Controle verslag van elektrische installaties op laagspanning en op zeer lage spanning

ORIGINEEL EXEMPLAAR
REF. 122/2024/78702/01:1

DATUM VAN CONTROLE 23/09/2024 (1130: - 1230:) **AGENT** Mohamed Izmar
ADRES VAN CONTROLE Square Marguerite 42 (verdieping 01 appartements F1) - 1000 Bruxelles **TYPE CONTROLE** Controlebezoek verkoop oude installatie (8.4.2.)

Elementaire situatieschets en samenvattende beschrijving van de borden

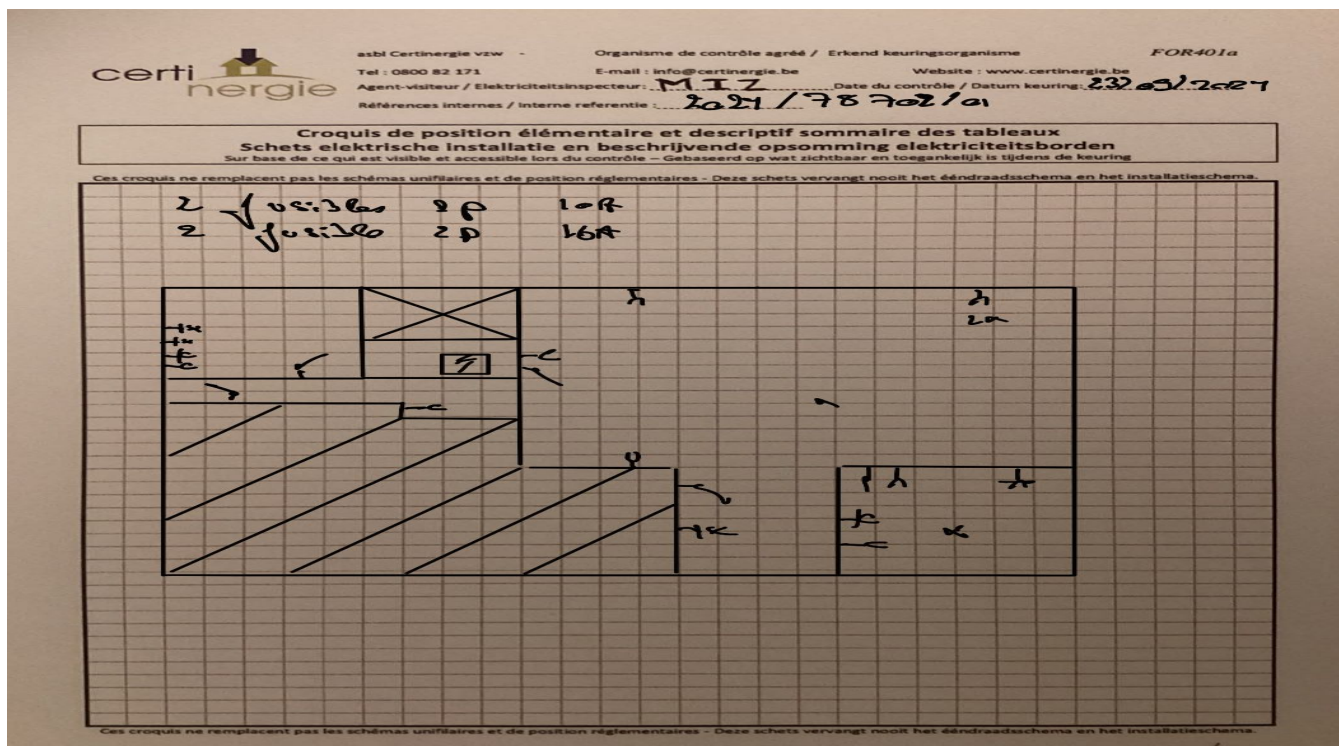
- De eendraadschema's en/of situatieplannen zijn niet aanwezig. - 3.1.2.;6.4.6.;6.5.7.;9.1.2.
- De beschermingsindex tegen rechtstreekse aanraking van de verlichting, stopcontacten en/of schakelaars is niet voldoende - plaats afscherming, dekseltjes, kapjes.

- De hoofddifferentieel is niet aangevuld door hoge gevoeligheids beveiligingstoestellen. - 4.2.4.3.b
- Een afzonderlijke differentieelschakelaar van hoge of zeer hoge gevoeligheid dient de kringen waar water aanwezig zijn de beschermen. (Factor van externe invloede AD2 of meer). - 4.2.4.3.

- De houders van de penzekeringen/penautomaten zijn niet uitgerust met een kaliberstuk. - 5.3.5.5.
- Aansluitingen en samenvoeging, verbindingen of aftakkingen van kabels werden niet uitgevoerd in overeenstemming met de regels van de kunst in de dozen, borden, aansluitklemmen van schakelaars, stopcontacten of in de ruimtes van hanglichtarmaturen. De inbouwdozen van schakelaars en stopcontacten moeten voldoende groot zijn om gemakkelijk verbindingen hierin te kunnen maken.

- De verdeelborden zijn niet toegankelijk of demonteerbaar. - 5.3.5.1.
- De voedingsspanning is niet duidelijk aangeduid op elk schakel- en verdeelbord - 3.1.3.3.a

- De aardingsgeleider is niet verbonden met de toestellen van klasse I. - 4.2.4.3.;5.4.3.
- Er is geen differentieelstroominrichting geplaatst aan het begin van de installatie. - 4.2.4.3.

- Wandcontactdozen zonder aardingscontact worden niet beschermd door een hoog- of zeer hooggevoelige aardlekschakelaar - 4.2.4.3.b
- De verhouding tussen de graad van bescherming (IP) van het elektrisch materiaal tegen rechtstreekse aanraking in de badkamer, is niet gerespecteerd. - 7.1.4.3.

- Schakelaar(s) / stopcontact(en) en aftakkingdozen zijn niet conform bevestigd. - 1.4.
